MODELLO/APPLIANCE : DE220 ECO

OGGETTO: KIT Ventilatore codice 7348013400

SUBJECT: KIT Ventilator code 7348013400

MARZO 2006

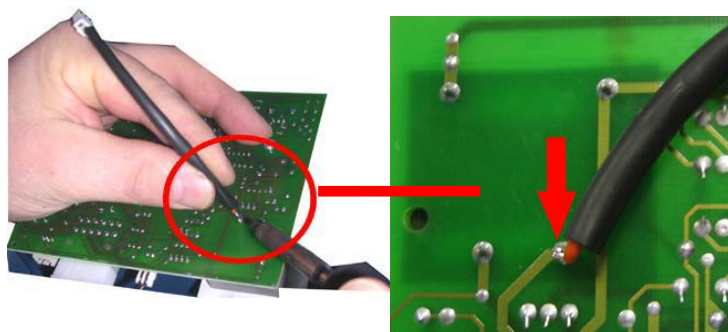
1. Saldare il puntale del cavetto sul secondario del trasformatore

Solder the cable to the secondary of the trasformer

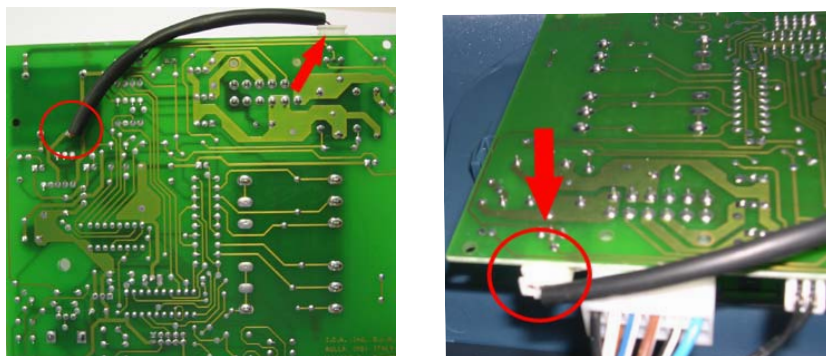
2. Inserire il connettore del cavetto nella scheda, nella posizione P3

Connect the cable to the P3 connector of the board
